Informe de auditoría
CONSORCIO DE AGUAS BILBAO BIZKAIA
CABB

de la seguridad de los equipos de trabajo
ANEXO 6.74 PANOPLIA
92637451

6.74 Ficha de equipo de trabajo: Panoplia

SITUACIÓN: C/ Maestro Jose, 48910 Sestao, Bizkaia, España
 IDENTIFICACIÓN: PANOPLIA

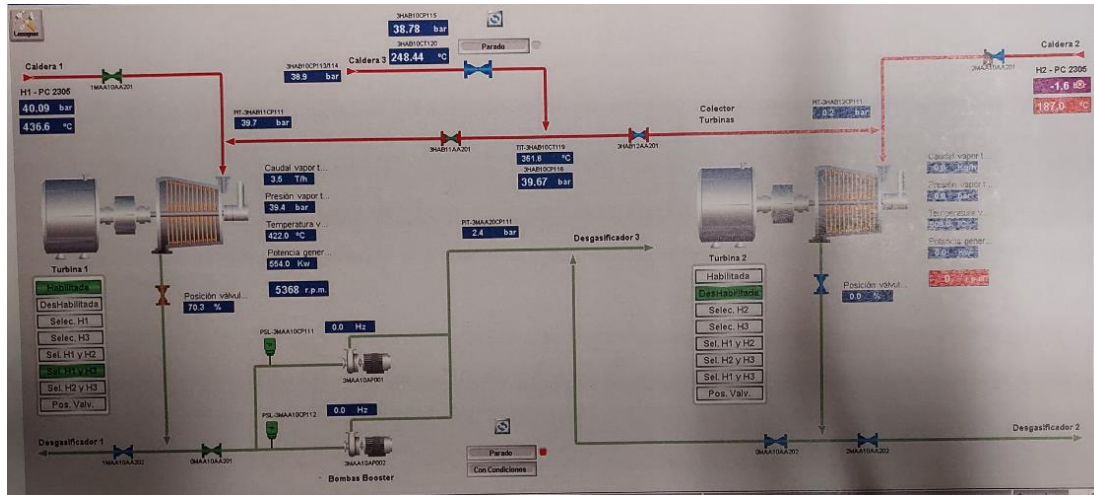
OBSERVACIONES: Ver anexo observaciones y observaciones generales
